PREFEITURA MUNICIPAL DE PORTO ALEGRE

RESOLUÇÃO Nº 493/75

ASSUNTO: Alteração do traçado viário do Plano Diretor.

2

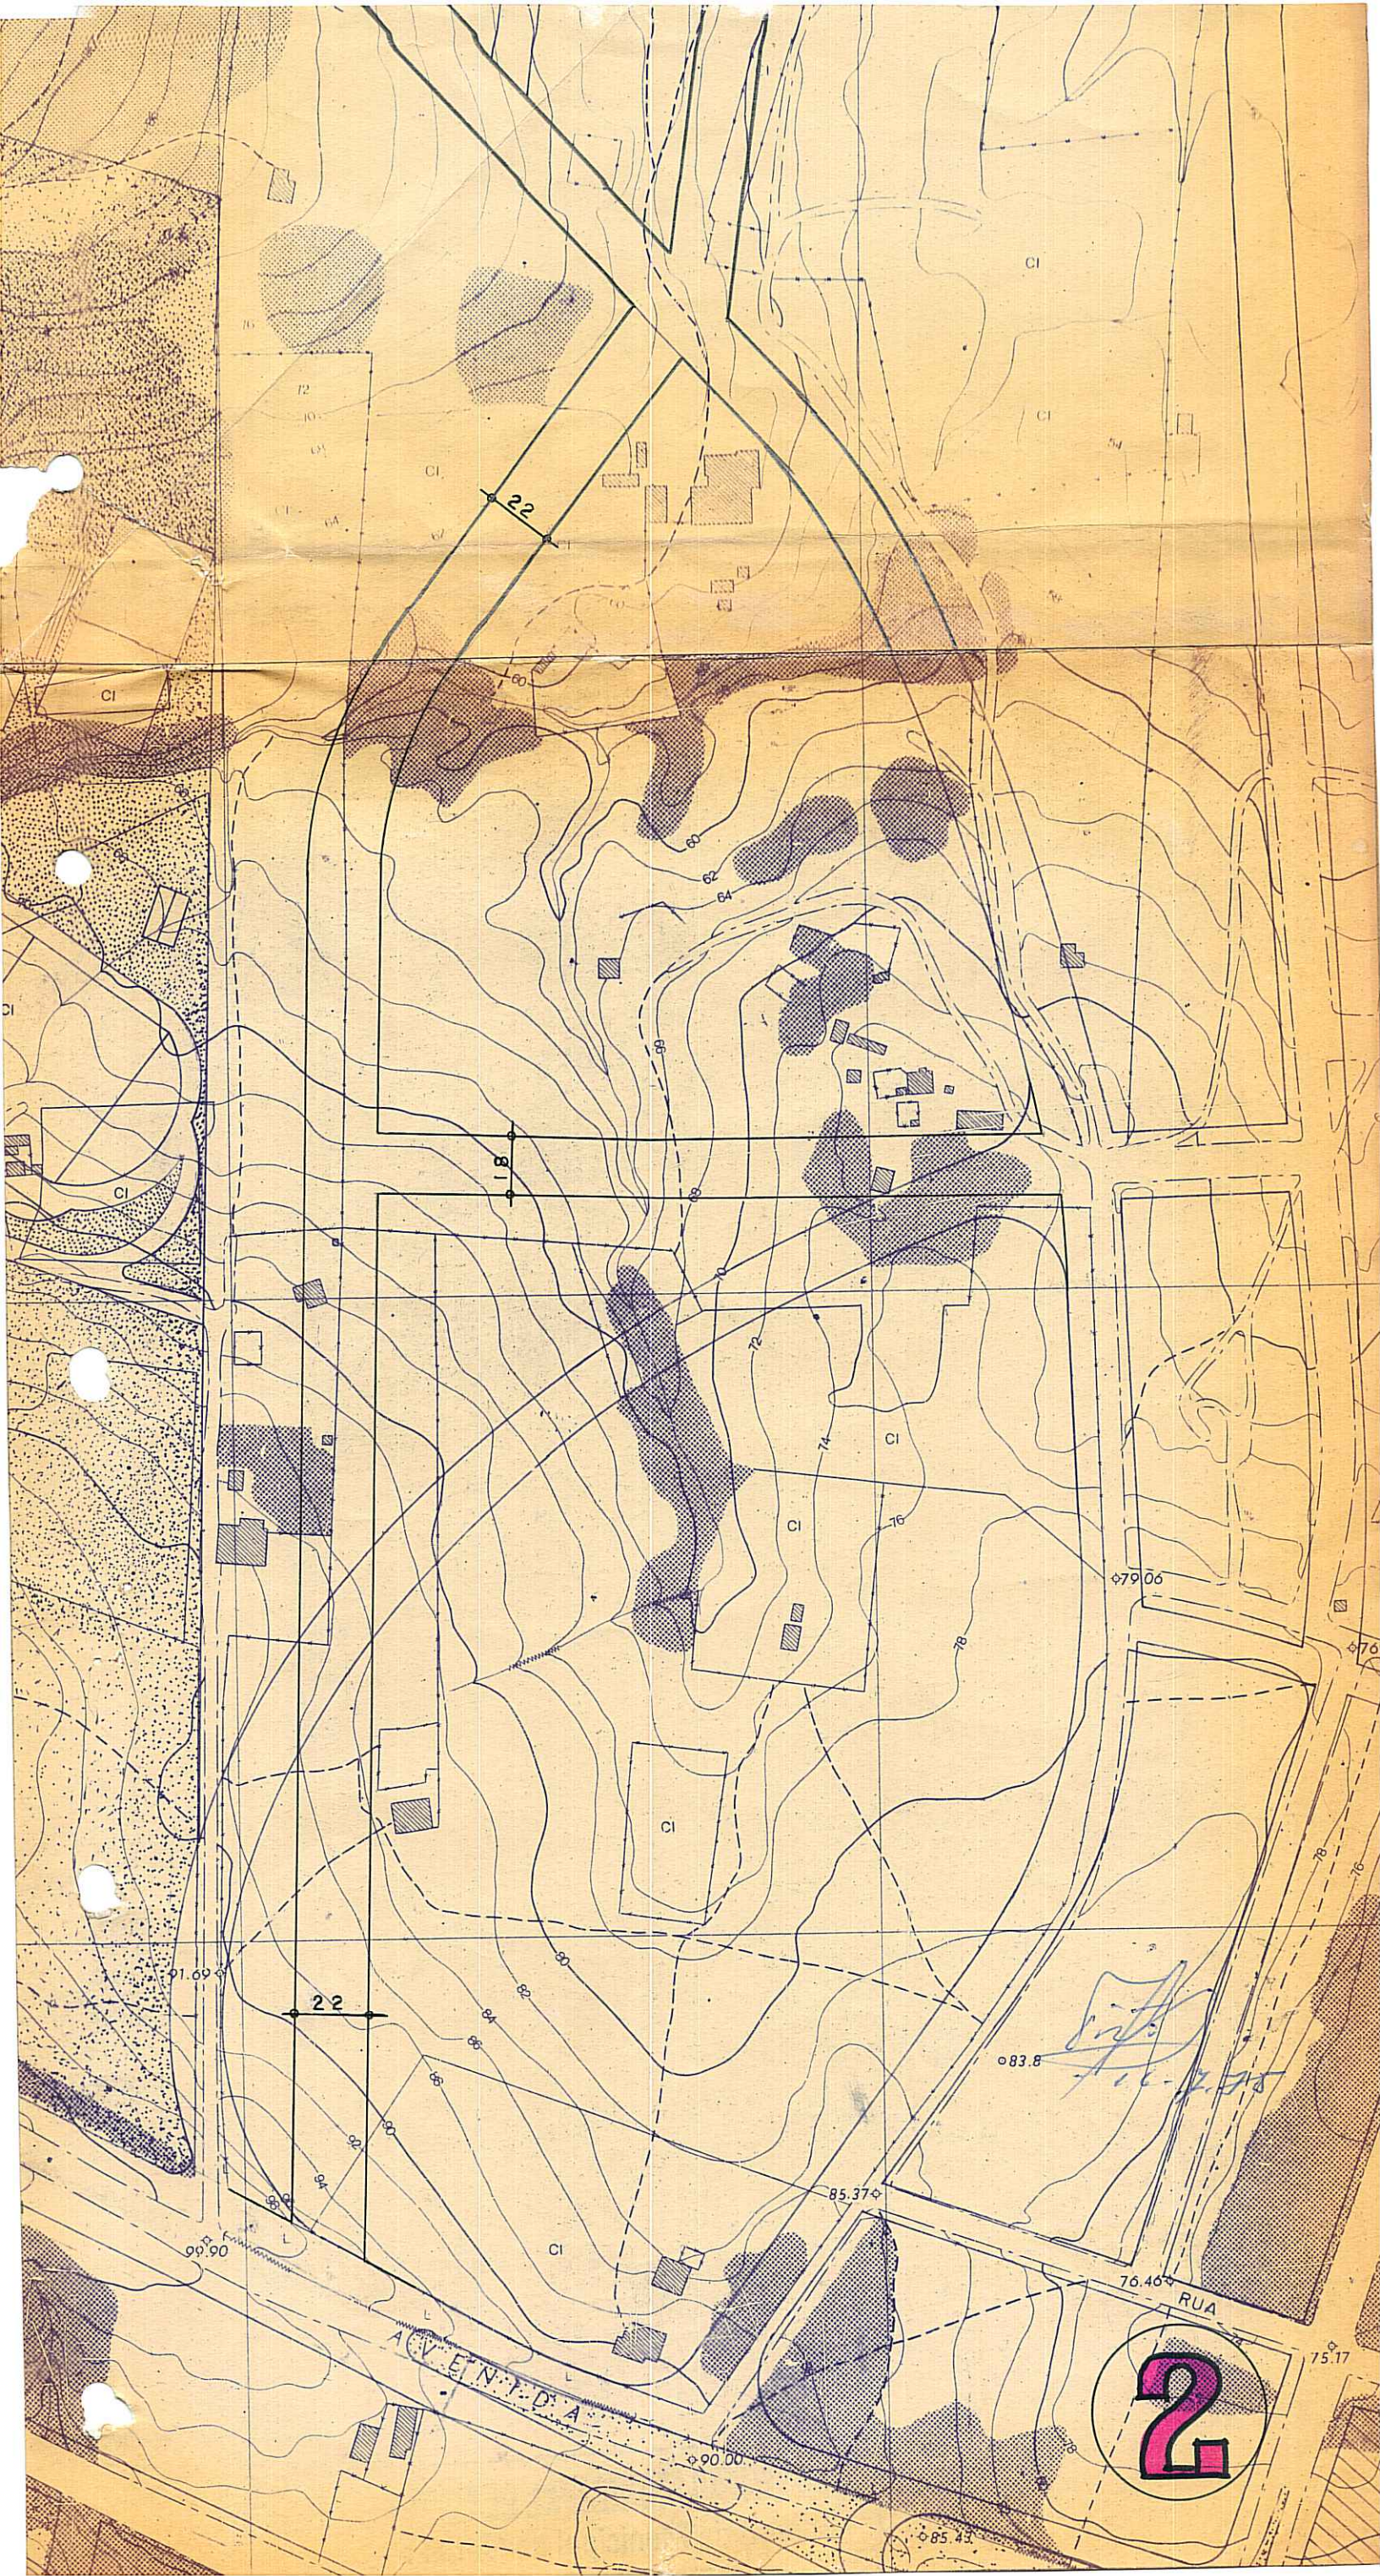
- 1) - Alargamento de 18,00m para 22,00m do gabarito da ' Rua Projetada que liga a Av. Protásio Alves ao Con- junto Residencial já existente na divisa de fundos' do imóvel em causa.
- 2) - Aumento do raio de curva da Rua acima citada de mo- do a suavizar o tráfego de veículos e fazer com que a mesma coincida com a Rua do Conjunto Residencial' existente na divisa de fundos do imóvel.
- 3) - Supressão do Projeto de Resolução, do acesso em Cul- de Sac por tratar-se de traçado viário secundário , do próprio Conjunto Residencial. Tudo de conformida- de com planta nº "2" anexa.
